Keuringsverslag van een elektrische laagspanning- en zeer lage spanningsinstallatie

NIET CONFORM

Straatnaam Mantelstraat
 Huisnummer 4
 Busnummer
 Postcode 3700
 Gemeente TONGEREN
 Land België

Controlebezoek van een huishoudelijke installatie volgens (KB 08/09/2019) - AREI Boek 1- 6.5. en 4.2.4.3.

Afbeelding schakel- en verdeelbord:

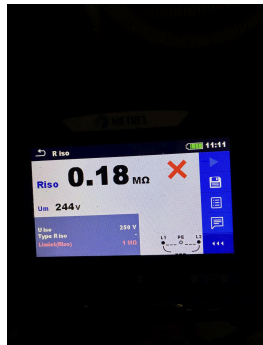
- I2.02 De waarde van de isolatieweerstand van één of meerdere stroombanen is kleiner dan 0,5M ohm. (Boek 1 Onderafdeling 6.4.5.1.) Aangeduid in foto
- I5.01 De aanduiding van de stroomkringen en/of apparatuur, aansluitklemmen, enz dient aangebracht of vervuldigd te worden. (Boek 1 Onderafdeling 3.1.3.1. en 3.1.3.3.A. en 5.1.6.1)

- I5.06 De deur en/of afschermplaat van het schakelbord dient (terug)geplaatst te worden. Aanraking van onder spanning staande delen mogelijk. (Boek 1 Afdeling 5.1.4. en 5.3.5.1.A. en 4.2.2.3.) Openingen dichten

- I5.10 De genaakbare, naakte onder spanning staande delen zijn onvoldoende afgeschermd. (Boek 1 Afdeling 5.1.4. en 4.2.2.3.) Verbindingsrail
- I6.04 Een differentieelstroombeschermingsinrichting met een gevoeligheid van 30mA is te plaatsen voor installaties van badkamer, wasmachine, vaatwas, droogkast en/of gelijkaardige toestellen. Deze dient ondergeschikt te zijn aan de hoofddifferentieelstroombeschermingsinrichting (Boek 1 Onderafdeling 7.1.4.3. en 4.2.4.3.) Wasmachine
